### **Schleißheimer Straße (Höhe Rathenaustraße) - gefährliche Radwegkreuzung**

#### **BA-Antrag-Nr. 20-26 / B 02286 des Bezirksausschusses des Stadtbezirkes 11 - Milbertshofen-Am Hart vom 28.04.2021**

Abbildung 1: Signallageplan Schleißheimer Straße / Rathenaustraße (Quelle: Landeshauptstadt München)

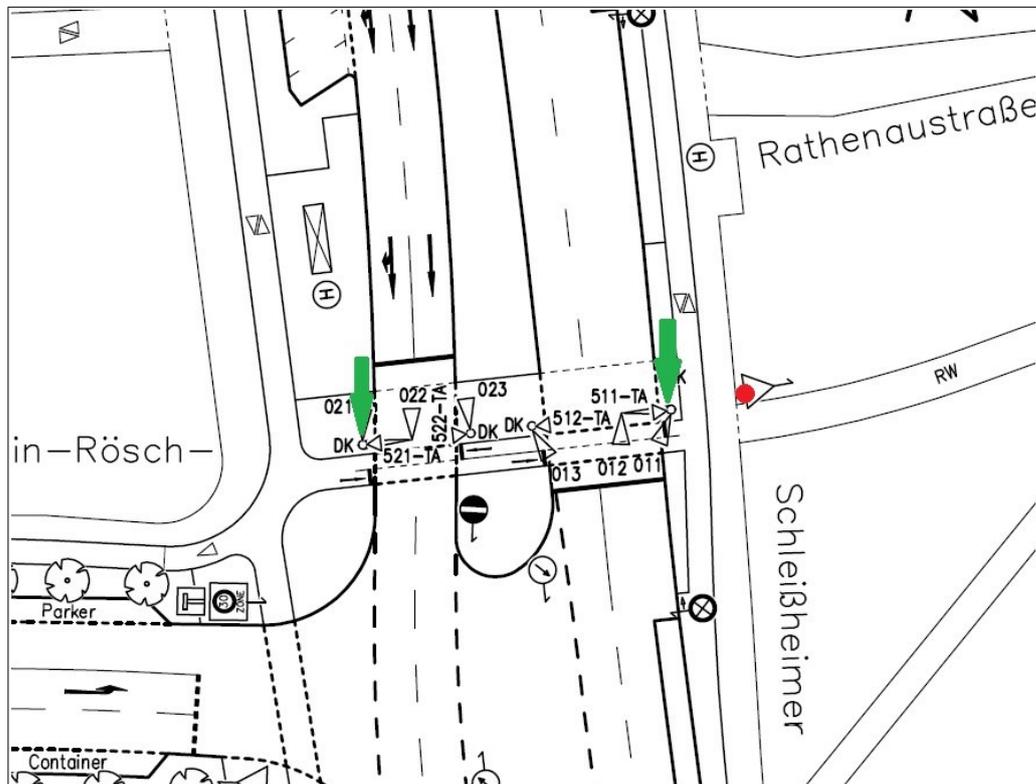
Die Querung der Schleißheimer Straße an dieser Stelle ist eine Signalanlage mit Bedarfsanforderung. Die Anforderungsdrücker an der LSA Schleißheimer-/ Rathenaustraße befinden sich an den gekennzeichneten Stellen (vgl. Abbildung 1).

Von dem östlichen Radweg kommend, gibt es somit an dem gegenständlichen Anforderungsdrücker eine ausreichend große Wartefläche, um ein wartendes Fahrrad aufzunehmen. Dieser Radfahrende wird dann auch zwangsläufig die Anforderung auslösen. Sollten weitere Radfahrende sich vom östlichen Radweg annähern, können diese einfach vor dem zu querenden Radweg (Süd-Nord-Richtung) verweilen und solange abwarten, bis die Anforderung wirksam wird.

Ein zusätzlicher Anforderungsdrücker unmittelbar östlich des in Süd-Nord-Richtung verkehrenden Radweges wäre technisch sicherlich möglich, aber nicht zwingend erforderlich. Mit etwas Kooperationsbereitschaft ist die gegenwärtige Situation nach Auffassung des Mobilitätsreferats leicht lösbar. Änderungen an der Lichtsignalanlage sind somit nicht erforderlich.

Ein zusätzlicher Signalquerschnitt ebenfalls östlich des zu querenden Radwegs in Süd-Nord-Richtung hat den großen Nachteil, dass dann auch rechtsabbiegende Radfahrende während der langen Rotzeit (da dann im Sinne des Antrags synchron mit der eigentlichen Querung der Schleißheimer Straße geschaltet werden müsste) nicht rechts abbiegen dürften. Dies ist sicherlich nicht im Sinne der dort verkehrenden Radfahrenden.
